**noch Anlage 5: Ergebnis der Erörterung der vorgebrachten Anregungen und Bedenken der Beteiligten 140 bis 581  
(Stand: 28.11.2013)**

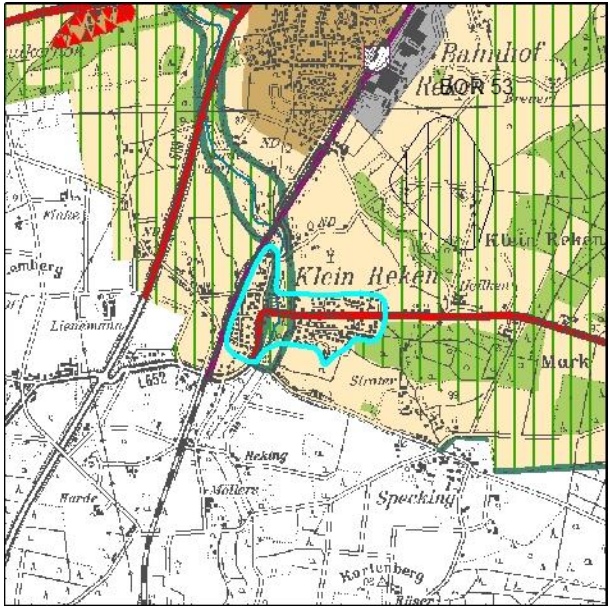
Anregungen und Bedenken	Ausgleichsvorschläge	Erörterungsergebnis
	<p>Land im Auftrag der Landesplanung.</p> <p>Um unabhängig von der derzeitigen Berechnungsansätzen in Zukunft einer ausreichenden Versorgung der Bevölkerung und der Wirtschaft mit Bauland bei gleichzeitiger Freiraumschonung gerecht zu werden, soll für das Plangebiet ein Siedlungsflächenmonitoring in 2013/2014 aufgebaut werden. Damit soll einerseits eine nachhaltige flächensparende Siedlungspolitik verfolgt werden, andererseits auf begründete zusätzliche Flächenbedarfe der Kommunen angemessen und flexibel reagiert werden (vgl. die neuen Ziele 1.1 und 1.2 i. V. m. Ziel 2.2 des Regionalplanentwurfs).</p>	
<p><b>Beteiligter: 151 Landesbüro der Naturschutzverbände NRW</b>  <b>Anregungsnummer: 151-042</b></p>		
<p>Bocholt</p> <p>Die Rücknahme von fast 95 ha ASB spiegelt die Bevölkerungsentwicklung wieder und wird begrüßt.</p>	<p>Der Hinweis wird zur Kenntnis genommen.</p>	<p><b>Meinungsausgleich mit allen Verfahrensbeteiligten.</b></p>

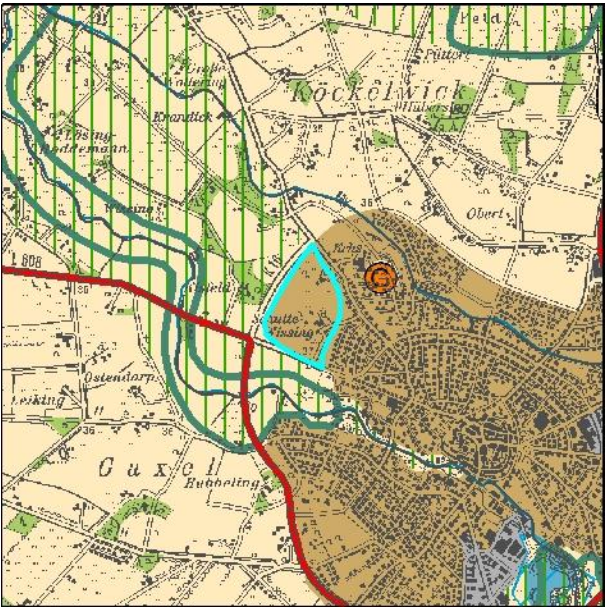
Anregungen und Bedenken	Ausgleichsvorschläge	Erörterungsergebnis
vorgenommen. Dies ist nachzuholen.	Über die Gesamtplanbetrachtung hinaus werden auch solche Darstellungen einbezogen, in denen Nutzungszuweisungen, die Freiraum in Anspruch nehmen, aus dem alten Regionalplan übernommen werden. Dabei werden jedoch solche Flächen ausgespart, für die im Flächennutzungsplan der jeweiligen Gemeinde eine entsprechende Nutzung dargestellt ist.	
<b>Beteiligter: 151 Landesbüro der Naturschutzverbände NRW</b> <b>Anregungsnummer: 151-047</b>		
Raesfeld  Die Rücknahme von fast 30,5 ha ASB wird begrüßt.	Der Hinweis wird zur Kenntnis genommen.	<b>Meinungsausgleich mit allen Verfahrensbeteiligten.</b>

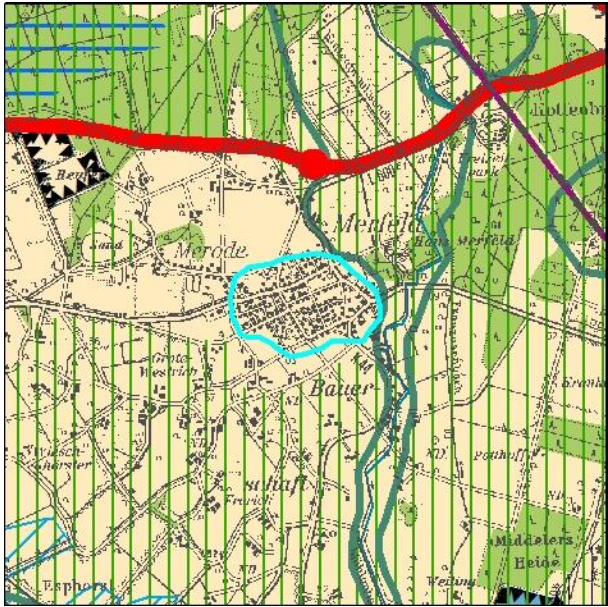
Anregungen und Bedenken	Ausgleichsvorschläge	Erörterungsergebnis
<b>Beteiligter: 151 Landesbüro der Naturschutzverbände NRW</b> <b>Anregungsnummer: 151-063</b>		
<p>Coesfeld</p> <p>Die Naturschutzverbände begrüßen die Rücknahme des ASB nördlich der B474.</p>	<p>Der Hinweis wird zur Kenntnis genommen.</p>	<p><b>Meinungsausgleich mit allen Verfahrensbeteiligten.</b></p>
<b>Beteiligter: 151 Landesbüro der Naturschutzverbände NRW</b> <b>Anregungsnummer: 151-064</b>		
<p>Dülmen</p> <p>Für Dülmen wird trotz des prognostizierten starken Bevölkerungsrückganges ein Bedarf an neu darzustellenden ASB von 124 ha (+20,7% des aktuellen Bestandes) ermittelt, der überwiegend durch den rechnerisch ermittelten Nachholbedarf entsteht. Dies sollte einer kritischen Überprüfung unterzogen werden.</p>	<p>Den Anregungen wird nicht gefolgt. Zu den Flächenbedarfsberechnungen vgl. grundsätzlich den Ausgleichsvorschlag zur Anregung 151-030.</p> <p>Die Rechenmodelle haben sich weitestgehend bei der Abschätzung künftiger Flächenbedarfe bewährt, sind jedoch aufgrund des demografischen Wandels sowie der größeren Unsicherheiten bei der Abschätzung der künftigen Wirtschaftsentwicklung mittelfristig anzupassen. Derzeit erfolgt hierzu eine gutachterliche Überprüfung für das gesamte Land im Auftrag der Landesplanung.</p> <p>Um unabhängig von der derzeitigen Berechnungsansätzen in Zukunft einer ausreichenden Versorgung der Bevölkerung und der Wirtschaft mit Bauland bei gleichzeitiger Freiraumschonung gerecht zu werden, soll für das Plangebiet ein Siedlungsflächenmonitoring in 2013/2014 aufgebaut werden. Damit soll einerseits eine nachhaltige flächensparende Siedlungspolitik verfolgt werden, andererseits auf begründete</p>	<p>Nach Auffassung der Naturschutzverbände sind die für die ASB-Bedarfe angesetzten Nachhol- und Auflockerungsbedarfe weder zeitgemäß noch begründet und die Haushaltsgrößen viel zu hoch angesetzt.</p> <p>s.a. Anregungsnummern 151-031, 151-032, 151-049, 151-051, 151-055, 151-056, 151-057, 151-061, 151-065, 151-066, 151-067, 151-068, 151-070, 151-072, 151-077, 151-082, 151-089, 151-092, 151-097, 151-101 und 151-111.</p> <p><b>Die Regionalplanungsbehörde folgt der Anregung nicht.</b></p> <p><b>Kein Meinungsausgleich mit den anerkannten Naturschutzverbänden.</b></p>

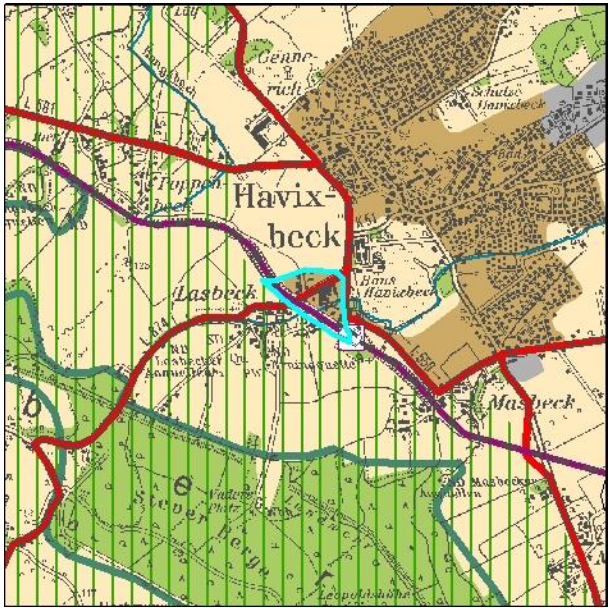
Anregungen und Bedenken	Ausgleichsvorschläge	Erörterungsergebnis
	die neuen Ziele 1.1 und 1.2 i. V. m. Ziel 2.2 des Regionalplanentwurfs).	
<b>Beteiligter: 151 Landesbüro der Naturschutzverbände NRW</b> <b>Anregungsnummer: 151-066</b>		
<p>Ein Bedarf für Wohnraumentwicklung weit außerhalb des Ortszentrums ist weder zu erkennen noch zu erwarten.</p>	<p>Den Anregungen wird nicht gefolgt. Zu den Flächenbedarfsberechnungen vgl. grundsätzlich den Ausgleichsvorschlag zur Anregung 151-030.</p> <p>Die Rechenmodelle haben sich weitestgehend bei der Abschätzung künftiger Flächenbedarfe bewährt, sind jedoch aufgrund des demografischen Wandels sowie der größeren Unsicherheiten bei der Abschätzung der künftigen Wirtschaftsentwicklung mittelfristig anzupassen. Derzeit erfolgt hierzu eine gutachterliche Überprüfung für das gesamte Land im Auftrag der Landesplanung.</p> <p>Um unabhängig von der derzeitigen Berechnungsansätzen in Zukunft einer ausreichenden Versorgung der Bevölkerung und der Wirtschaft mit Bauland bei gleichzeitiger Freiraumschonung gerecht zu werden, soll für das Plangebiet ein Siedlungsflächenmonitoring in 2013/2014 aufgebaut werden. Damit soll einerseits eine nachhaltige flächensparende Siedlungspolitik verfolgt werden, andererseits auf begründete zusätzliche Flächenbedarfe der Kommunen angemessen und flexibel reagiert werden (vgl. die neuen Ziele 1.1 und 1.2 i. V. m. Ziel 2.2 des Regionalplanentwurfs).</p>	<p>Nach Auffassung der Naturschutzverbände sind die für die ASB-Bedarfe angesetzten Nachhol- und Auflockerungsbedarfe weder zeitgemäß noch begründet und die Haushaltsgrößen viel zu hoch angesetzt.</p> <p>s.a. Anregungsnummern 151-031, 151-032, 151-049, 151-051, 151-055, 151-056, 151-057, 151-061, 151-064, 151-065, 151-067, 151-068, 151-070, 151-072, 151-077, 151-082, 151-089, 151-092, 151-097, 151-101 und 151-111.</p> <p><b>Die Regionalplanungsbehörde folgt der Anregung nicht.</b></p> <p><b>Kein Meinungsausgleich mit den anerkannten Naturschutzverbänden.</b></p>

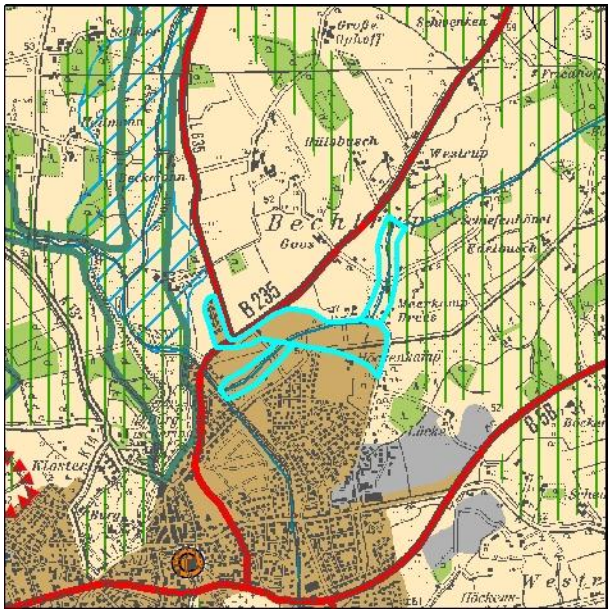
Anregungen und Bedenken	Ausgleichsvorschläge	Erörterungsergebnis
<p>ermittelten Nachholbedarf entsteht. Dies sollte einer kritischen Überprüfung unterzogen werden. Insbesondere ist eine Flächenrücknahme zu prüfen.</p>	<p>Flächenbedarfe bewährt, sind jedoch aufgrund des demografischen Wandels sowie der größeren Unsicherheiten bei der Abschätzung der künftigen Wirtschaftsentwicklung mittelfristig anzupassen. Derzeit erfolgt hierzu eine gutachterliche Überprüfung für das gesamte Land im Auftrag der Landesplanung.</p> <p>Um unabhängig von der derzeitigen Berechnungsansätzen in Zukunft einer ausreichenden Versorgung der Bevölkerung und der Wirtschaft mit Bauland bei gleichzeitiger Freiraumschonung gerecht zu werden, soll für das Plangebiet ein Siedlungsflächenmonitoring in 2013/2014 aufgebaut werden. Damit soll einerseits eine nachhaltige flächensparende Siedlungspolitik verfolgt werden, andererseits auf begründete zusätzliche Flächenbedarfe der Kommunen angemessen und flexibel reagiert werden (vgl. die neuen Ziele 1.1 und 1.2 i. V. m. Ziel 2.2 des Regionalplanentwurfs).</p>	<p>151-049, 151-051, 151-055, 151-056, 151-057, 151-061, 151-064, 151-065, 151-066, 151-067, 151-068, 151-072, 151-077, 151-082, 151-089, 151-092, 151-097, 151-101 und 151-111.</p> <p><b>Die Regionalplanungsbehörde folgt der Anregung nicht.</b></p> <p><b>Kein Meinungsausgleich mit den anerkannten Naturschutzverbänden.</b></p>

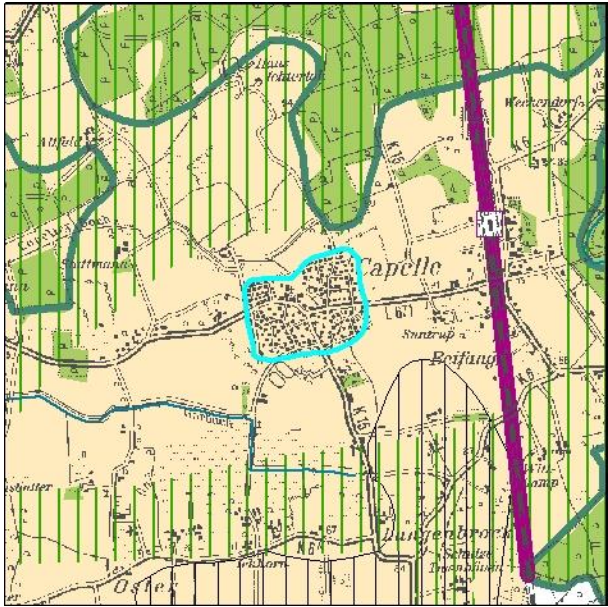
Anregungen und Bedenken	Ausgleichsvorschläge	Erörterungsergebnis
<p>Die ASB in Walingen und Masbeck sind zu weit von infrastrukturell bedeutsamen Einrichtungen entfernt und nicht integriert.</p>	<p>Der Anregung wird nicht gefolgt. Die Darstellung neuer Siedlungsbereich ist in enger Abstimmung mit der Gemeinde und deren kommunalen Entwicklungsplanungen erfolgt.</p>	<p>Die Regionalplanungsbehörde folgt der Anregung nicht.</p> <p><b>Meinungsausgleich mit allen Verfahrensbeteiligten.</b></p>
<p><b>Beteiligter: 151 Landesbüro der Naturschutzverbände NRW</b>  <b>Anregungsnummer: 151-074</b></p>		
<div data-bbox="185 523 790 1134" data-label="Image"> </div> <p>Für den ASB-b 01.1 (Masbeck, Karte 21 Nr.2) mit einer Größe von 21,3 ha werden im Rahmen der Umweltprüfung erhebliche Umweltauswirkungen prognostiziert. Eine Alternativenprüfung wird nicht vorgelegt. Auch vor dem Hintergrund der negativen Bevölkerungsprognose ist der ASB zu</p>	<p>Der Anregung wird nicht gefolgt. Im Rahmen der folgenden Bauleitplanverfahren ist zu klären, ob eine Umsetzung des ASB aufgrund möglicher erheblicher Umweltauswirkungen erfolgen kann.</p>	<p>Der siedlungsstrukturelle Vorteil gegenüber Standortalternativen ist die Nähe zum Siedlungszentrum und zum Hauptbahnhof. Die Regionalplanungsbehörde folgt der Anregung nicht.</p> <p><b>Kein Meinungsausgleich mit dem Landesbüro der Naturschutzverbände und dem Landschaftsverband Westfalen-Lippe.</b></p>

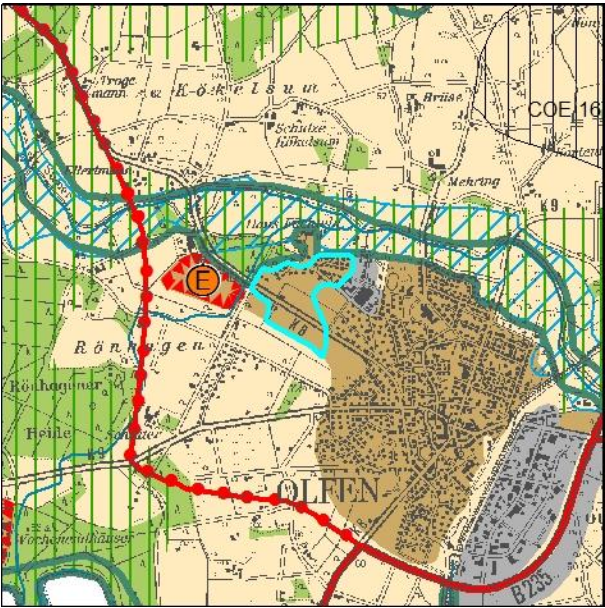
Anregungen und Bedenken	Ausgleichsvorschläge	Erörterungsergebnis
<p>Der geplante ASB in Seppenrade (Karte 22 Nr.1) überplant Teile der Biotopverbundfläche VB-MS-4209-012 (Diekmanbach) und des Biotopkatasterflächen. Für die Fläche fehlt die Umweltprüfung.</p>		
<p><b>Beteiligter: 151 Landesbüro der Naturschutzverbände NRW</b>  <b>Anregungsnummer: 151-079</b></p>		
 <p>Der neue ASB-b 01.1 zwischen Stadtfeld Str. und B 235 (Karte 22 Nr.2) ist zu streichen. Ebenfalls sollte die bestehende ASB-Darstellung im Bereich des Aabaches zurückgenommen werden (Karte 22 Nr.3). Der Aabach östlich Burg Vischering sollte als BSN dargestellt werden (Karte 22 Nr.3 und 4).</p>	<p>Der Anregung wird nicht gefolgt. Im Rahmen der Folgenden Bauleitplanverfahren ist zu klären, ob eine Umsetzung des ASB aufgrund möglicher Umweltauswirkungen erfolgen kann</p>	<p><b>Die Regionalplanungsbehörde folgt der Anregung nicht.</b></p> <p><b>Kein Meinungsaugleich mit dem Landesbüro der Naturschutzverbände.</b></p>

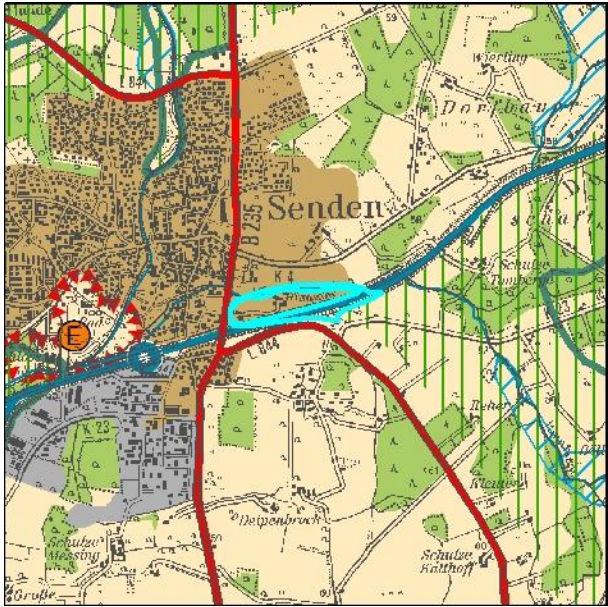
Anregungen und Bedenken	Ausgleichsvorschläge	Erörterungsergebnis
<b>Beteiligter: 151 Landesbüro der Naturschutzverbände NRW</b> <b>Anregungsnummer: 151-084</b>		
<p>Im Ortsteil Appelhülsen stehen beispielsweise bereits jetzt viele Baugrundstücke zur Verfügung. Die ehemals ambitionierten Planungen der Gemeinde Nottuln sind gescheitert und haben als Konsequenz zur Zerrüttung der Finanzen einer ehemals strukturell gesunden Gemeinde geführt. Die Immobilienpreise befinden sich parallel dazu als Folge dieser Fehlplanungen im »freien Fall«. Der Ortsteil Appelhülsen verfügt zudem über nur eine Grundschule. Eine weitere bauliche Entwicklung ist alles in allem nicht begründbar. Die Rücknahme des ASB im Süden von Appelhülsen wird begrüßt.</p>	<p>Der Hinweis wird zur Kenntnis genommen.</p>	<p><b>Meinungsausgleich mit allen Verfahrensbeteiligten.</b></p>
<b>Beteiligter: 151 Landesbüro der Naturschutzverbände NRW</b> <b>Anregungsnummer: 151-085</b>

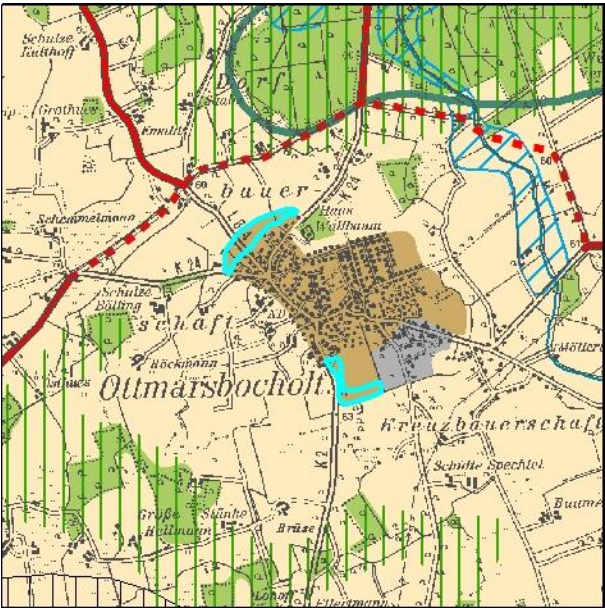
Anregungen und Bedenken	Ausgleichsvorschläge	Erörterungsergebnis
 <p>Zurückgenommen werden sollte auch der Bereich zwischen Nieder- und Oberstockumer Weg. Hier ist keine konfliktfreie verkehrliche Erschließung mehr möglich.</p>	<p>Der Anregung wird teilweise gefolgt. Teile der genannten Flächen werden in Abstimmung mit der Gemeinde zurückgenommen. s. hierzu auch 031-001, 031-002, 031-003, 031-005, 031-006, 031-011</p>	<p><b>Die Regionalplanungsbehörde folgt der Anregung.</b></p> <p><b>Meinungsausgleich mit allen Verfahrensbeteiligten.</b></p>
<p><b>Beteiligter: 151 Landesbüro der Naturschutzverbände NRW</b> <b>Anregungsnummer: 151-086</b></p>
